**Eingabe 2. Offenlegung: Vorrangflächen für Windenergieanlagen – Windvorrangfläche 7702
in der Gemeinde Weilrod Gemarkung Hasselbach**

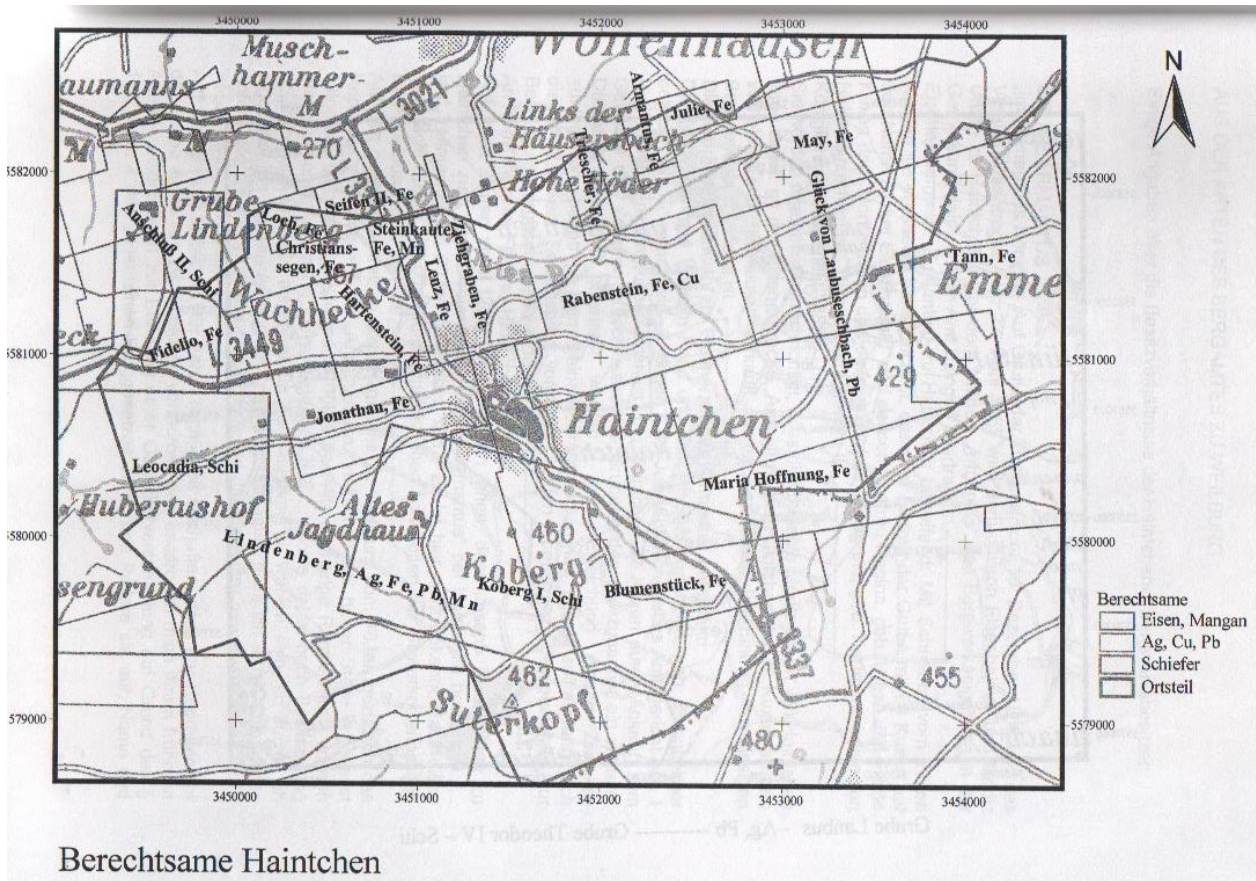
wie das LfDH in seiner Stellungnahme richtig darstellt, soll dem **Grundsatz der Gleichbehandlung** aller Regierungspräsidien gefolgt werden. Dies ist jedoch hier unstrittig nicht geschehen, was den TPEE und den TRPE-Mittelhessen justiziabel anfechtbar macht. In einem Gerichtsurteil von 10.05.2012 hat der HVGH den Regionalplan 2010 für ungültig erklärt, weil er bei der Ausweisung von Vorranggebieten zur Windenergienutzung unter anderem ein gesamträumliches, also flächendeckendes Planungskonzept vermissen lässt. Deshalb muss hier die Bewertung des zu schützenden Denkmals, der St. Nikolauskirche zu Haintchen, in einer gemeinsamen Betrachtung aller unmittelbar angrenzenden Arrondierungsflächen gesamträumlich erfolgen, wie im Anhang dieses Schreibens dargestellt.

Entgegen den Darstellungen in den ausgelegten Unterlagen, sind selbst bei einer unzulässigen Einzelbetrachtung des WVG 7702 in seinen Sichtachsen zum Denkmal eventuelle WKA in der Hauptansicht (Postkartenansicht) erdrückend hochaufragend hinter dem Denkmal zu sehen. In einem Windgutachten, welches der Planungsbehörde (RV Ffm.) vorliegt, ist dort zur Hauptansicht auf das Denkmal ein Fotopunkt FP 2 eingezeichnet. Es ist zu empfehlen, dem CDU-Antrag vom 13.06.2016 zum Thema zu folgen und von solchen Fotopunkten Simulationen (Visualisierungen) vorzulegen, um eine gesamträumliche Bewertung vorzunehmen.
